## **Европейская экономическая комиссия**

**Рабочая группа по вопросам освещения  
и световой сигнализации**

### **Доклад Рабочей группы по вопросам освещения и световой сигнализации о работе ее восемьдесят первой сессии**

### Принятые поправки к документу ECE/TRANS/WP.29/GRE/2019/3

Пункт 6.2.6.1.2, заменить изображение синего цвета следующим изображением красного цвета:

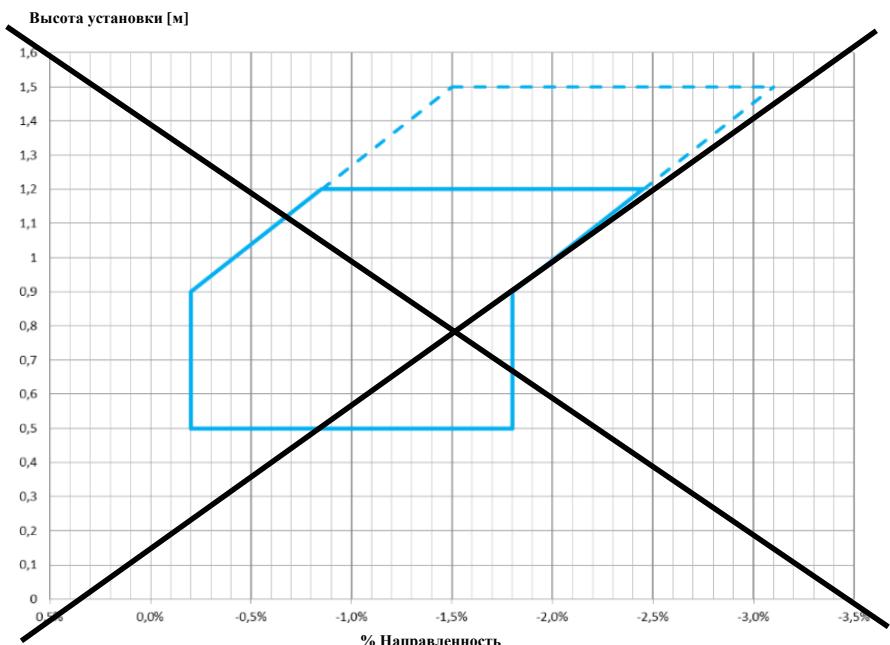
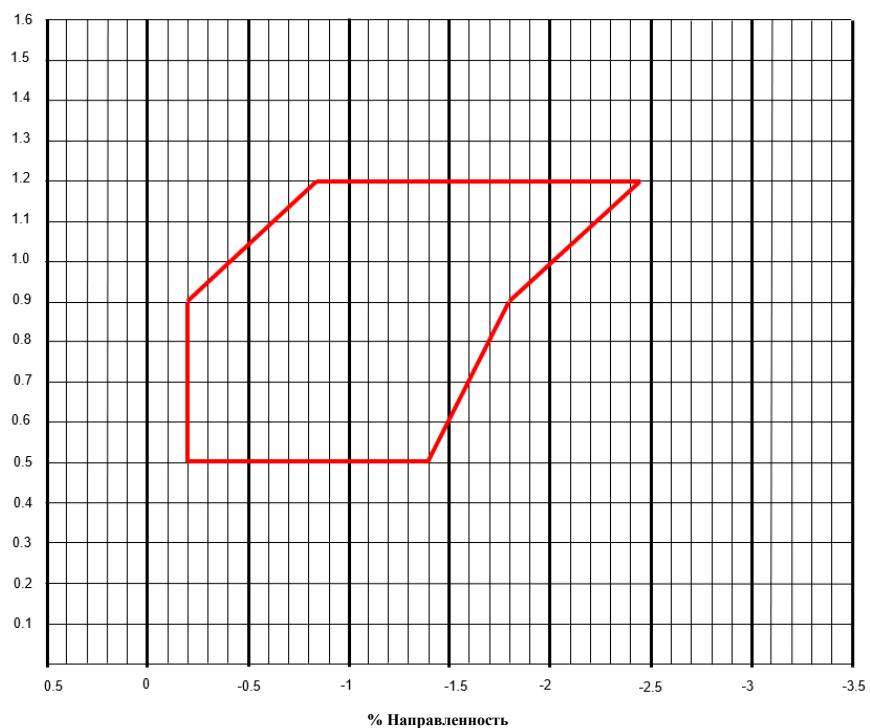
10. Эксперт из НРГ по УПОС представил предложение по новым поправкам серии 07 к Правилам № 48 ООН (ECE/TRANS/WP.29/GRE/2019/3). Эксперт от Польши прокомментировал это предложение (GRE-81-13 и GRE-81-16). GRE сосредоточила свою дискуссию на схеме регулировки в пункте 6.2.6.1.2. После углубленного рассмотрения этого вопроса GRE достигла согласия по измененной схеме (GRE-81-21 и приложение II) и просила НРГ по УПОС подготовить на основе измененной схемы пересмотренное предложение для обсуждения на следующей сессии. Эксперты от Германии и Польши сделали оговорку о необходимости изучения этого предложения. Эксперт от Германии также отметил, что на следующей сессии он представит итоги реализации исследовательского проекта по этому вопросу.

Высота установки фары (м)
